Autorité environnementale

Avis délibéré de l'Autorité environnementale sur la régularisation de l'hélistation de l'Ermitage sur la commune de Saint-Paul (974)

n°Ae : 2016-105

Figure 2 : Plan des installations de l'hélistation de L'Ermitage, à gauche situation actuelle, à droite situation projetée où l'aire numérotée 3 sera imperméabilisée (Source dossier)

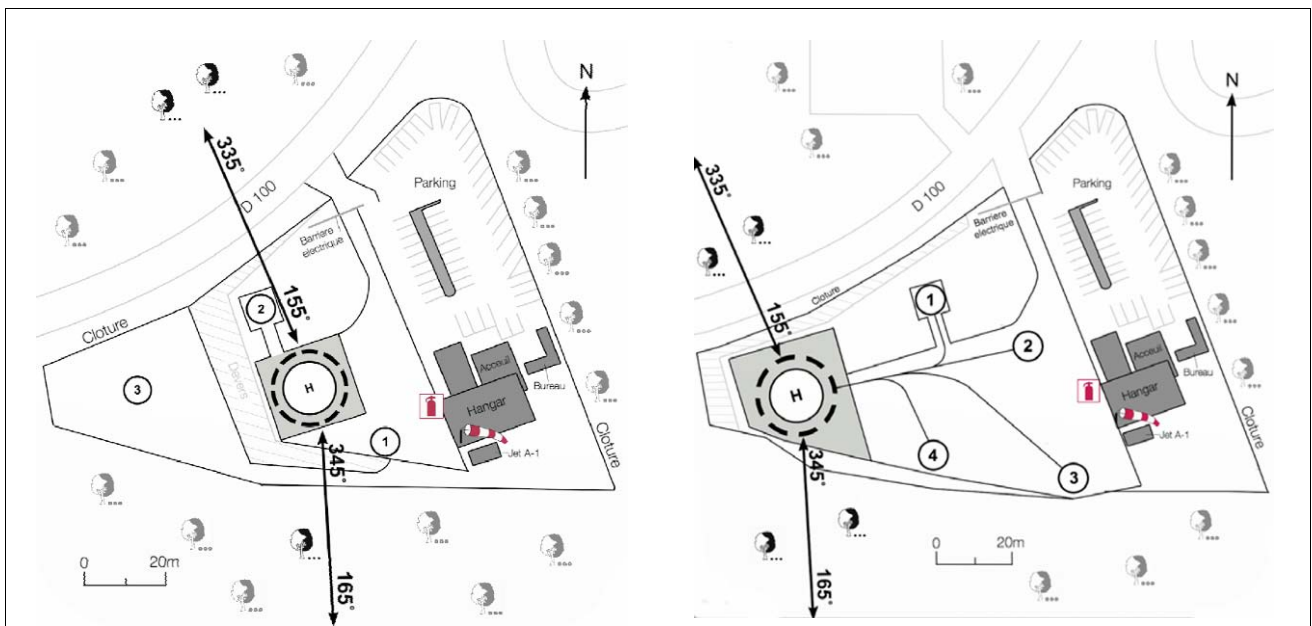
Les travaux impliqueront l'imperméabilisation du sol au niveau de l'actuelle aire de stationnement numéro 3. La surface imperméabilisée n'est pas indiquée dans le dossier. Un caniveau de récupération des eaux pluviales, équipé d'un séparateur à hydrocarbures, sera installé autour de la partie recouverte d'enrobé.
